## Gutachterliche Stellungnahme zur Hochwasserlage

Vorhabenbezogener Bebauungsplan Nettomarkt Reimsbach – Gewässer Mackenbach km 1,8

Abbildung 13: Planung Juli 2021 [7] von eepi eingebaut ins digitale Geländemodell

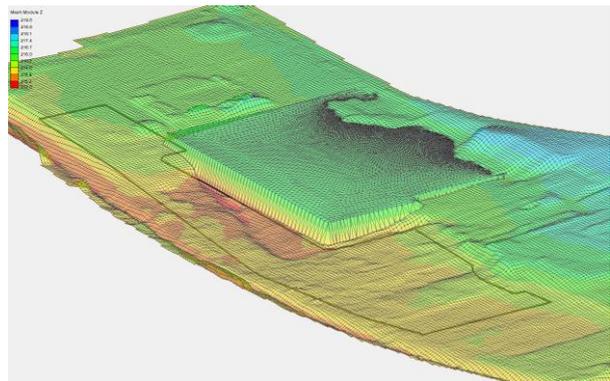
Bei der Prüfung der Unterlagen wurde zunächst festgestellt, dass die Höhe des 100-jährlichen Wasserstandes in den Plänen [7] eine falsche Angabe ( $214,82 \text{ m} + \text{NN}$ ) enthielt, zumal der 100-jährliche Wasserstand nicht niedriger als die Oberkante der Staumauer sein kann. Dies wurde im Vorfeld und auch in der Angebotsphase vom Verfasser bereits mehrmals angemerkt.

Der korrekte 100-jährliche Wasserstand gemäß hydraulischer Berechnung für die Hochwassergefahrenkarten aus dem Jahr 2014 beträgt ca. 216,00 m+NN.

Im nächsten Schritt wurde geprüft, ob eine Genehmigungsfähigkeit gem. WHG § 78 (2) Punkt 3, 5, 6, 8, 9 [2] gegeben ist. ES wurde untersucht, ob der aufgrund der massiven Auffüllung der Aue verlorengegangene Retentionsraum vor Ort (d.h. im Hochwasserrückhalteraum) ausgeglichen werden kann.

Bei der Überprüfung wurde festgestellt, dass durch die geplante großflächige Auffüllung (vgl. Abbildung 12) der Aue ein Großteil, der zum Ausgleich zur Verfügung stehenden Ausgleichsflächen bereits für das eigentliche Bauvorhaben in Anspruch genommen wird.

Laut Angaben der Architekten Hoffmann & Weber vom 10.08.2022 beträgt die Höhe der geplanten Auffüllung für den Nettomarkt inkl. Parkplätze ca. 216,50 m+NN und ist somit höher als der 100-jährliche Hochwasserstand von ca. 216,00 m+NN. Die Planung mit diesen Höhenangaben wurden in das digitale Geländemodell eingebaut (vgl. Abbildung 13) und mit dem Ursprungsgelände sowie mit dem 100-jährlichen Hochwasserstand verschnitten. Der Retentionsraumverlust der Planung Stand Juli 2021 beträgt ca. 6.100 m<sup>3</sup>.

Dementsprechend ist die Planung vom Juli 2021 [7, 10] als nicht genehmigungsfähig eingestuft worden. Weitere hydraulische Simulationen mit dieser Planung wurden daher nicht durchgeführt.

Abbildung 14: Luftbild mit Auffüllung (BV), Kanälen und Grabungsverbot (rot markiert); Restflächen für Ausgleich grün markiert

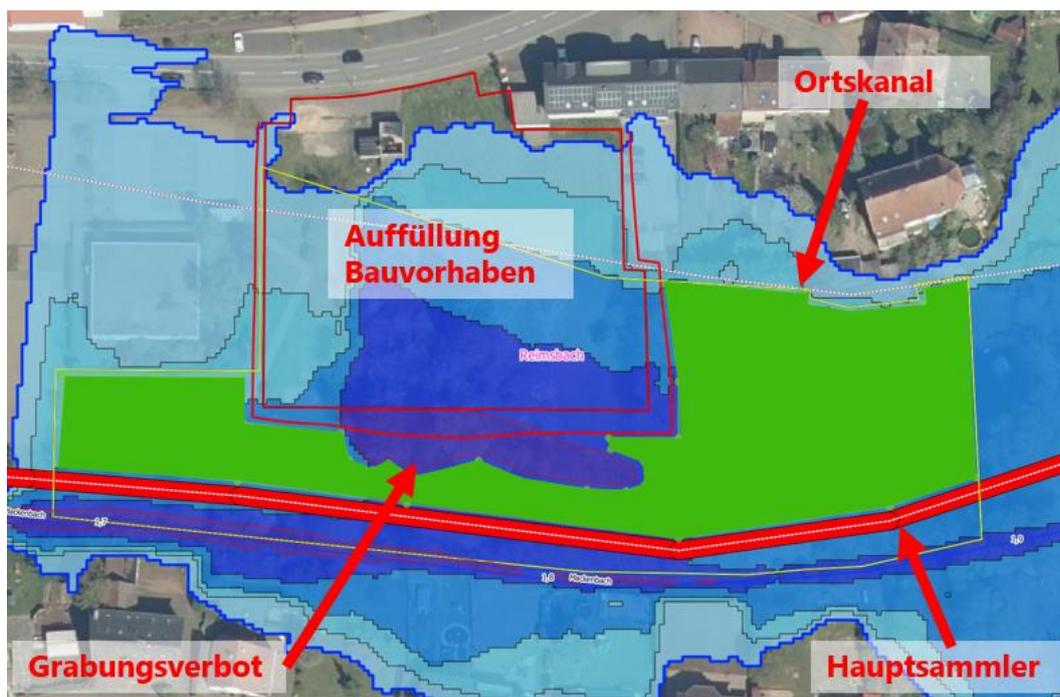
Gemäß Vorgabe des LUA, darf im Grundwasserschutzgebiet nur bis zu einer Höhe von 0,5 m über anstehendem Grundwasserstand (GW-Stand gem. Gutachten ELS ca. 212,96 m+NN [5]) abgegraben werden. Daher entfallen im Mittelteil der zur Verfügung stehenden Ausgleichsflächen weitere bereits jetzt zu tief liegende Bereiche für Grabungen (→ Grabungsverbot).

In Summe hätten für den Retentionsraumausgleich dann noch Flächen in einer Größenordnung von maximal ca. 4.900 m<sup>2</sup> zur Verfügung gestanden (vgl. Abbildung 14).

Da das mittlere Geländeniveau dieser Flächen in der Aue gemäß Auswertung des digitalen Geländemodells des LVGL [8] auf ca. 214,00 m+NN liegt können aufgrund der Restriktionen wegen dem Grundwasserstand nur ca. 0,5 m abgegraben werden. Das ergibt somit einen möglichen Retentionsraumausgleich von ca. 2.500 m<sup>3</sup>.

Abbildung 15: hochwasserangepasste Planung mit Markterweiterung; Stand 24.10.2022 [13]

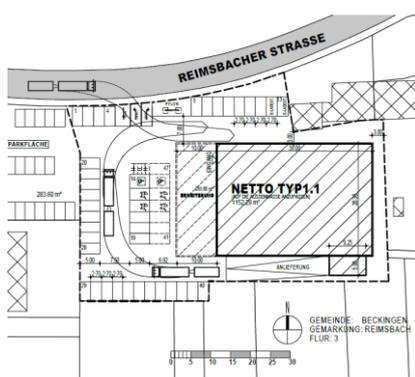
Die Planunterlagen wurden eepi von Netto am 03.01.2023 [13] für die Berechnungen mit dem Strömungsmodell zur Verfügung gestellt. Bei dem letzten Stand der Planunterlagen [13] gibt es eine Marktplanung mit und ohne späterer Erweiterung des Marktes (vgl. Abbildung 15 und Abbildung 16). Für beide Varianten wird die gleiche räumliche Ausdehnung der Auffüllung in der Aue benötigt, wodurch die nachfolgenden Untersuchungen auch nur für eine Variante durchgeführt werden.

Der untersuchte Planungsstand (Oktober und Dezember 2022 [13]) ist aus gutachterlicher Sicht gemäß den von eepi untersuchten gesetzlichen Vorgaben des WHG [2] als genehmigungsfähig einzustufen. Der Nachweis bezüglich dem Wohl der Allgemeinheit hinsichtlich §76 WHG wird nicht durch eepi erbracht.

Abbildung 20: Ansicht 2D-Modell IST-Zustand mit Überflutungsausdehnung HQ100

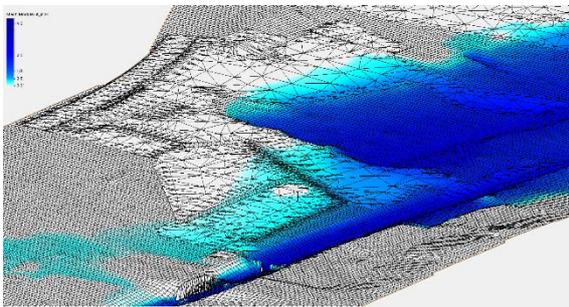
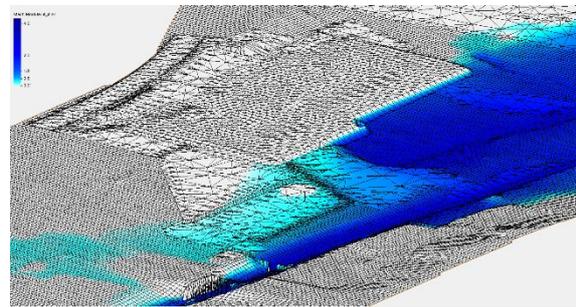
Beim Vergleich der Überschwemmungsausdehnungen zeigt sich, dass Lage und Verlauf der Anschlaglinien bei IST- und PLAN-Zustand bis auf den Bereich des Bauvorhabens nahezu identisch sind.
